改善箇所説明図

オートマチックトランスミッション

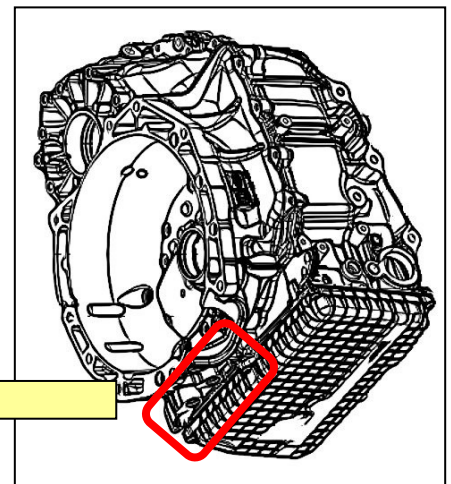
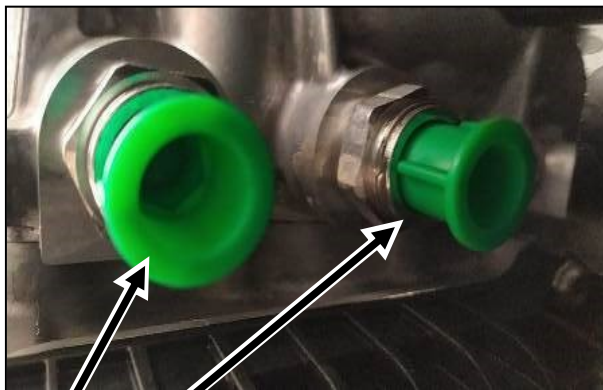
オイルクーラーホースの接続部

基準不適合部位

オートマチックトランスミッションにおいて、製造管理が不適切なため、オイルクーラーホースに接続されずに保護キャップで塞がれているものがある。そのため、トランスミッションオイルが十分に冷却されず、トランスミッション温度警告灯が点灯し、最悪の場合オイルクーラーホースの接続部の保護キャップが外れ、オイルが漏れる恐れがある。

全車両、オートマチックトランスミッションを点検し、オイルクーラーホースが接続されていない場合は、オイルクーラーホースを接続する。
